## **Création d'un carrefour giratoire et rétablissement de la RD 109-7**

### **(Commune de Barmainville)**

**Mémoire en réponse au procès-verbal de synthèse relatif à l'enquête publique  
unique n°E190000184/45**

**PROCES-VERBAL DE SYNTHÈSE DES OBSERVATIONS**

**Figure 2 : Projet d'aménagement paysager sur le secteur de la contre-allée (source : CD 28)**

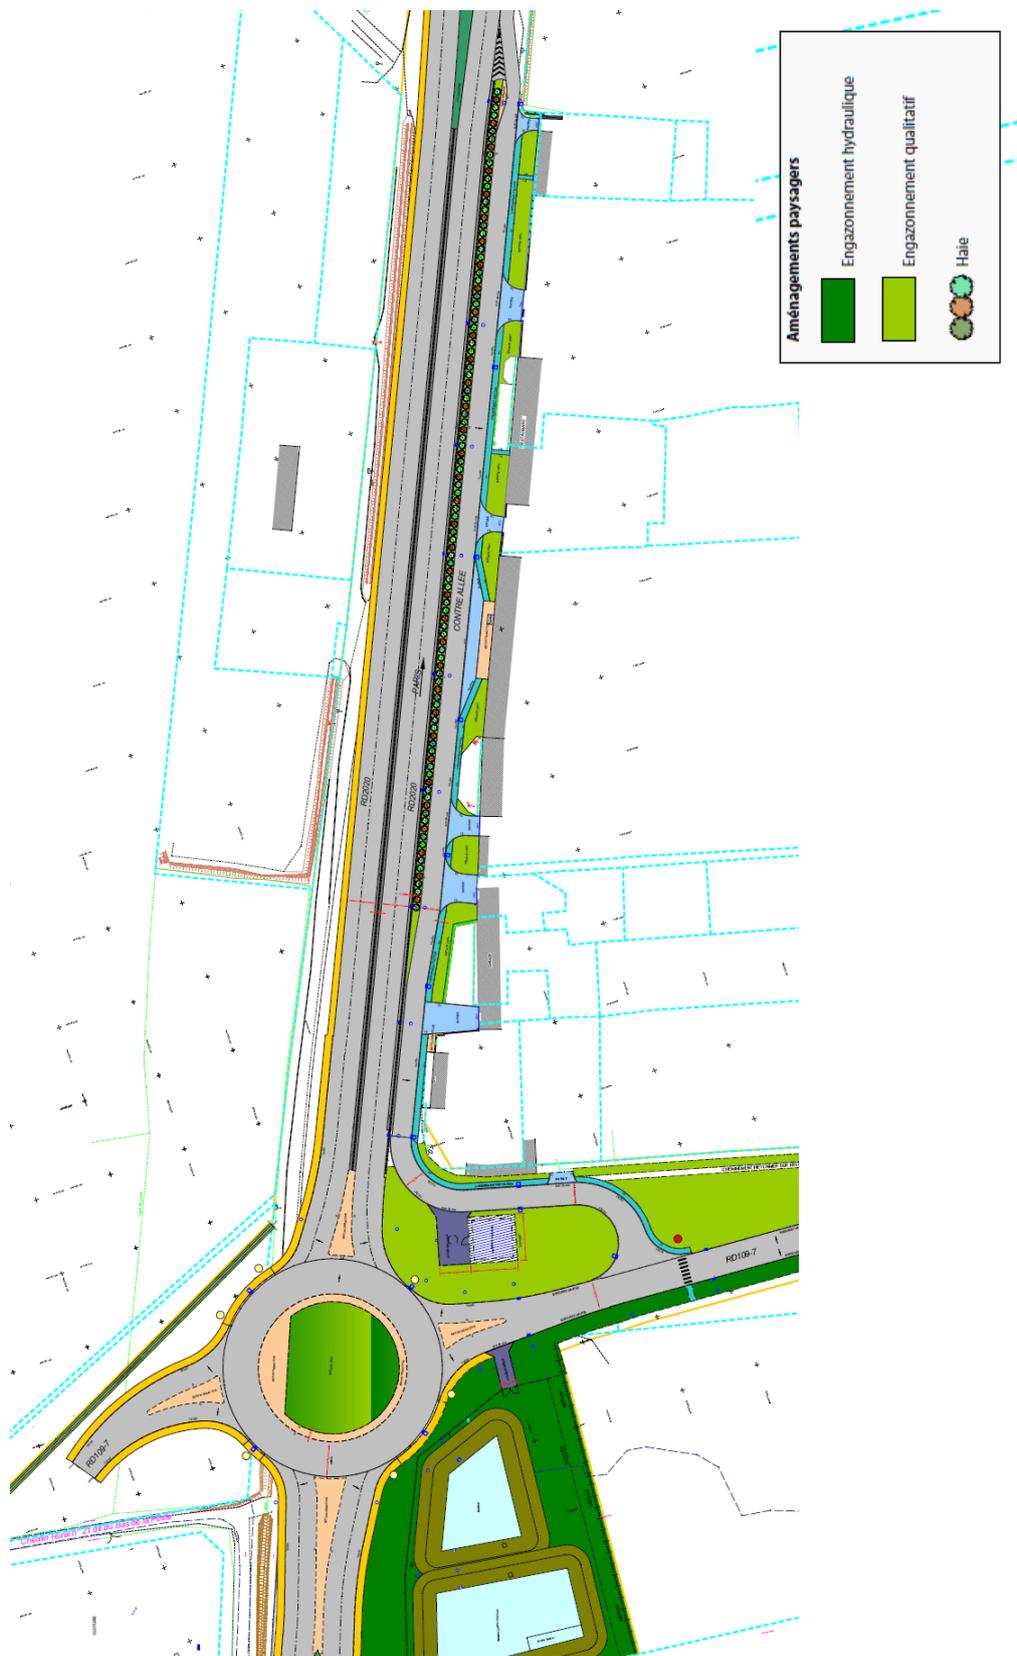
- Sur la DBA située entre la RD 2020 et la contre-allée, mettre en place une protection contre les éblouissements provoqués par les feux de croisement et les feux de routes des véhicules montant vers paris.

**Le projet prévoit effectivement la pose sur DBA d'un système anti-éblouissement orientable.**

**Ce système qui aura les dimensions suivantes : largeur 300 mm, hauteur 400 mm sera composé de pales en polyéthylène de haute compactée (HDPE), résistantes aux fractures, couleur UV stabilité, résistantes aux intempéries, coloris vert teinté dans la masse. La distance entre les pales sera de 660 mm.**

**Par ailleurs, en phase projet, le Département d'Eure-et-Loir a choisi, d'implanter une haie entre la contre-allée et la DBA afin d'améliorer le cadre de vie de riverains et limiter les vis-à-vis entre la contre-allée et la RD 2020. Cette haie sera composée d'un mélange d'espèces d'arbres à feuillage caduque et persistant et à port fastigié. De plus, des graminées seront implantées en pied de DBA afin de limiter la perception minérale et routière de cet ouvrage.**

**L'extrait de plan ci-après permet de mieux visualiser la zone d'implantation de la haie.**

**Figure 4 : Localisation du fossé de bassin versant naturel**

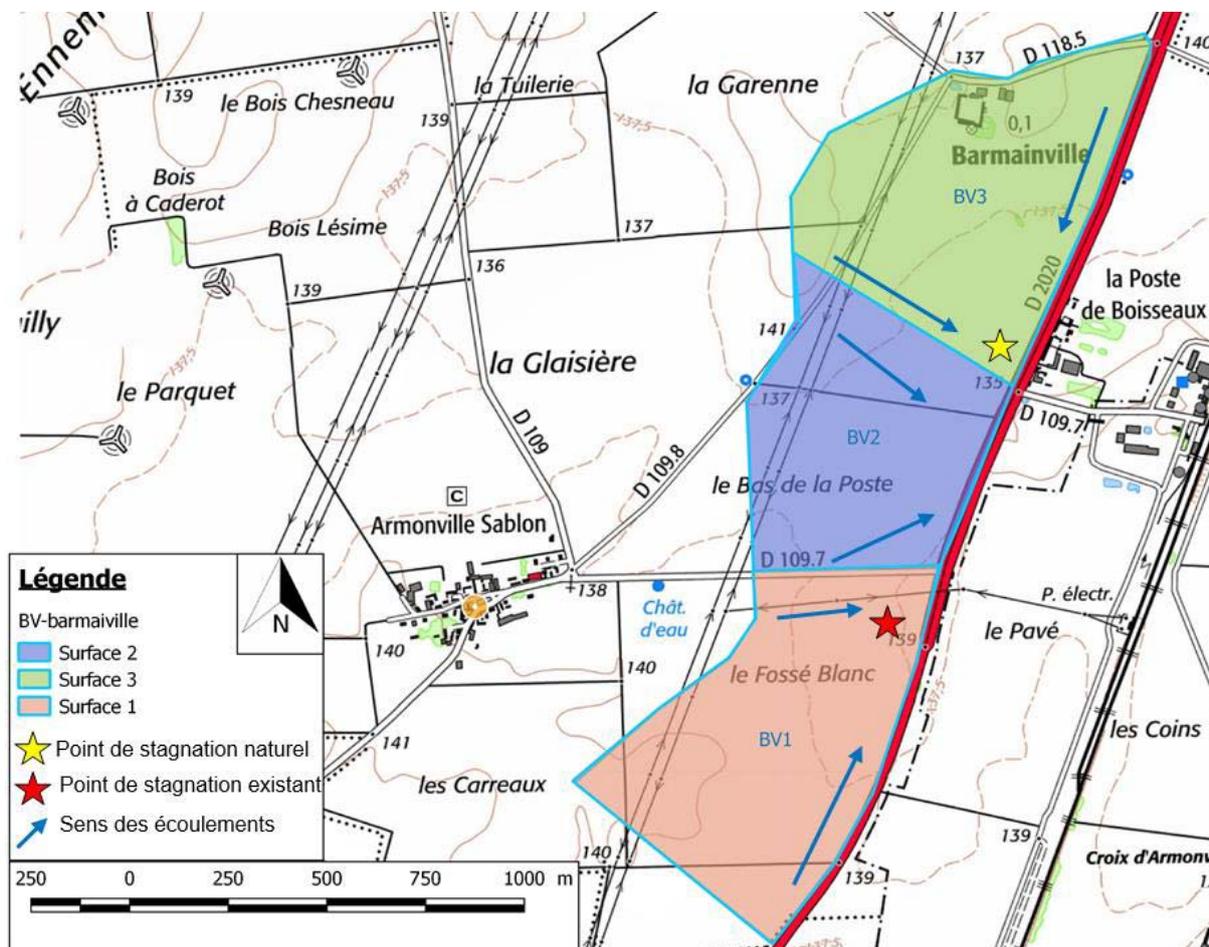
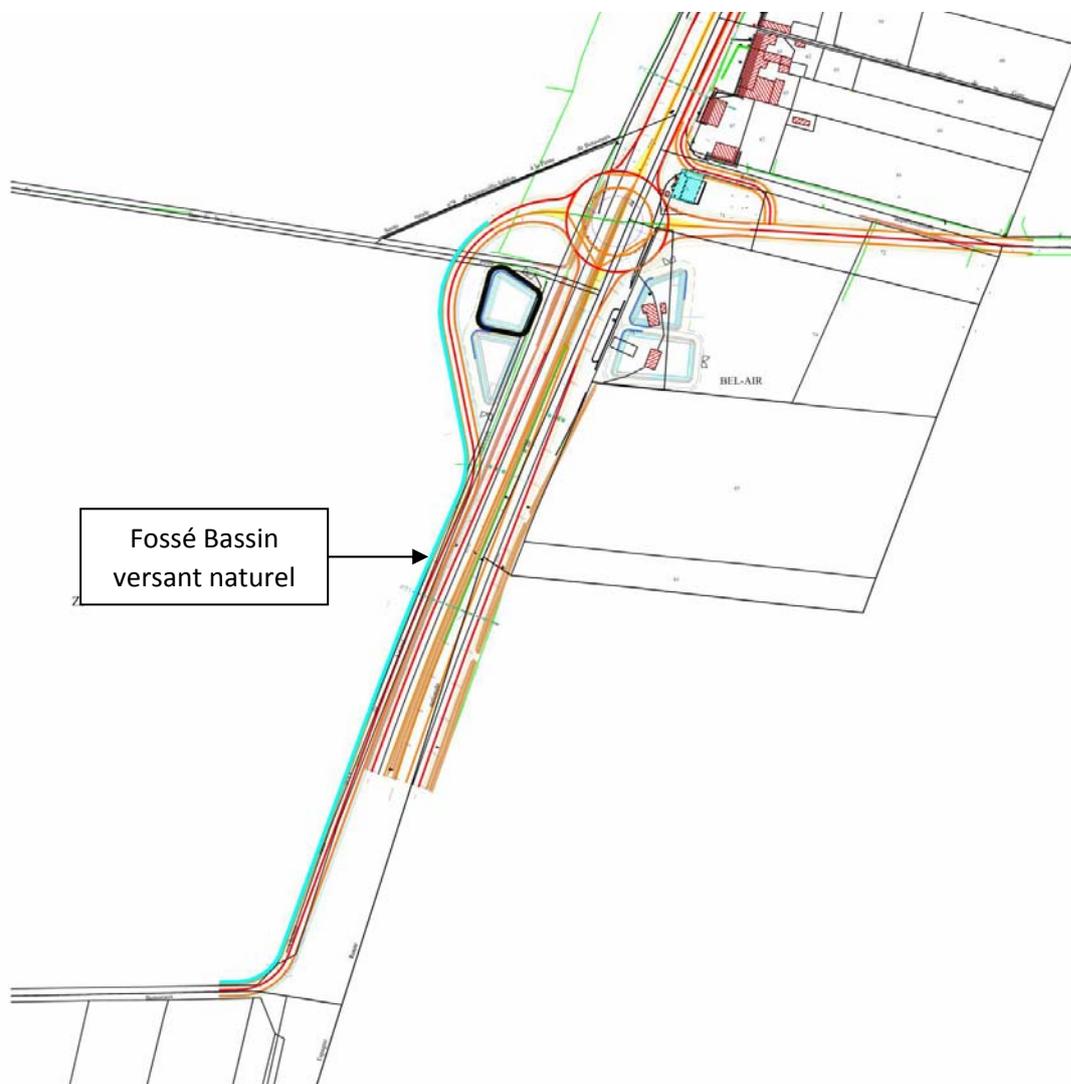
Compte tenu de cet état de fait constaté, le projet de RD 109-7 Ouest rétablie le long de la RD 2020 ne nécessite pas de fossé en partie Ouest.  
Cette suppression réduirait ainsi la consommation de terres labourables d'environ 700 m<sup>2</sup>

**Que pensez vous de cette modification par la suppression du fossé de bassin versant ?**

**Le présent projet a été étudié en concertation avec les services de la Police de l'Eau (DDT 28). Suite aux échanges entre les services du Département d'Eure-et-Loir et la DDT 28 dont un technicien s'est rendu sur site, les surfaces de bassins versants interceptés ont été estimées à 126 ha (voir carte ci-après).**

**Même si la topographie du secteur est relativement plane et que les eaux sont majoritairement infiltrées, la réglementation sur l'eau, interprétée par la DDT 28, impose la gestion des eaux de bassins versants naturels interceptés.**

Les routes pré-existantes n'étaient, à l'époque de leur construction, pas soumises aux mêmes règles constructives, ce qui explique la présence limitée de fossés sur le secteur.

L'étude hydraulique réalisée sur le secteur a conduit aux conclusions suivantes validées par la DDT 28 :

« Le projet prévoit l'implantation d'un giratoire sur la RD 2020 actuelle ainsi que la création d'une voie le long de la RD 2020 permettant le rétablissement de cette dernière. Située au plus près de la RD 2020, cette dernière ne modifiera que peu le fonctionnement existant. Le fonctionnement existant est ainsi maintenu : aucun ouvrage de rétablissement n'est prévu sous la RD 109-7 ou sous la RD 2020. Seul un fossé situé côté Nord de la RD 109-7 rétabli permettra aux éventuels écoulements du bassin versant naturel, arrivant au point bas, de s'infiltrer comme c'est le cas actuellement ».

Aussi, il n'est pas envisageable de supprimer le fossé de bassin versant, le Maître d'ouvrage se devant de respecter les prescriptions réglementaires.

**Figure 8 : Extrait du plan voirie de la Tranche 1 du projet (source : CD 28)**

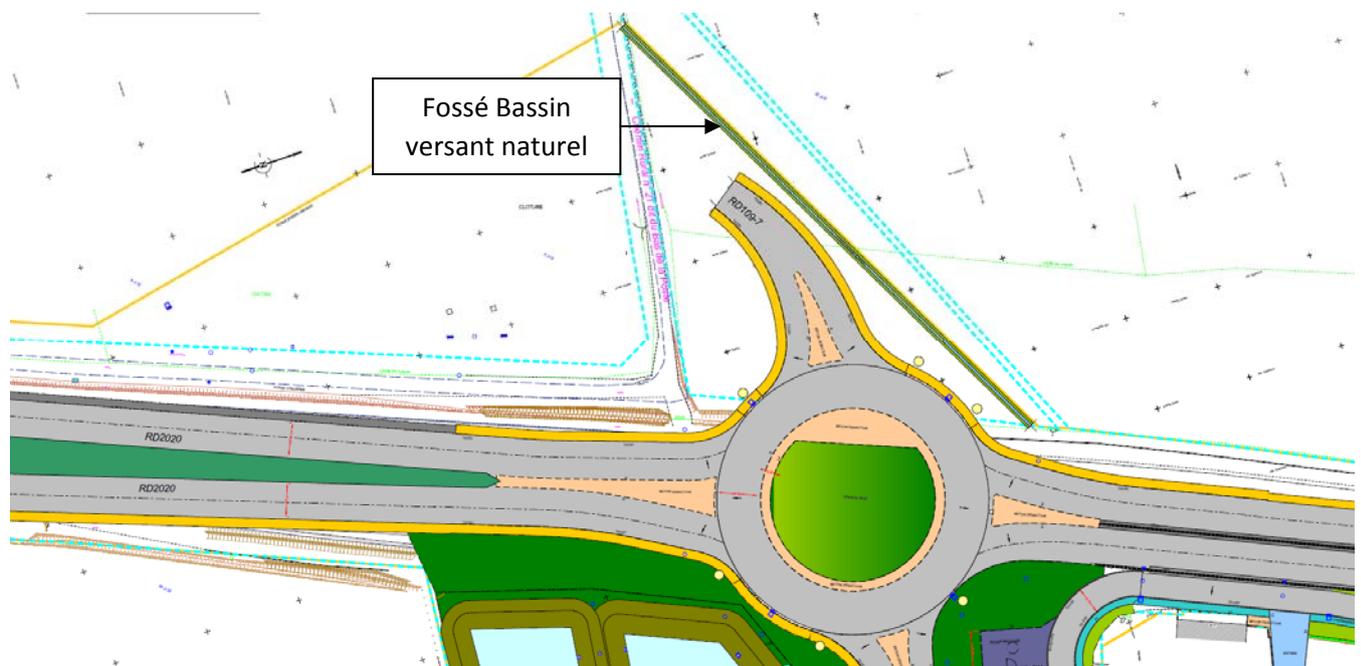
**Messieurs Jousset abordent les points suivants qui sont directement en liaison avec le projet sur lesquels je souhaiterai avoir la position du conseil départemental d'Eure-et-Loir dans le mémoire en réponse**

Sur la question de l'échange de terrain sur le secteur et compte-tenu de l'impact modéré sur la parcelle ZI 6, il apparaît difficile de répondre favorablement à cette demande pour le Conseil départemental. Le service foncier a pris contact avec M. Jousset à ce sujet pour trouver une solution de compensation financière, présentant les mêmes conditions que celles proposées aux autres propriétaires concernés. A ce jour, aucun accord n'a pu être trouvé entre les différentes parties pour la parcelle ZI 6.

Sur la question du chemin rural supprimé, les conditions d'accès à la parcelle ZI 6 seront assurées depuis la RD 109-7 Est et le chemin rural n°21 dit du « Bas de la Poste ». L'entretien des dépendances de la voirie (accotements, talus, fossés) sera assuré le long de la RD 2020 et de la RD 109-7 par l'agence départementale d'ingénierie et d'infrastructures de la Beauce.

Sur la question du fossé de bassin versant, voir les réponses en pages 25 et 26 du présent mémoire. En complément, un fossé de bassin versant est implanté le long du projet sur la parcelle ZI 7 achetée à M. le Maire de Barmainville comme sur la parcelle ZI 6 appartenant à M. Jousset.
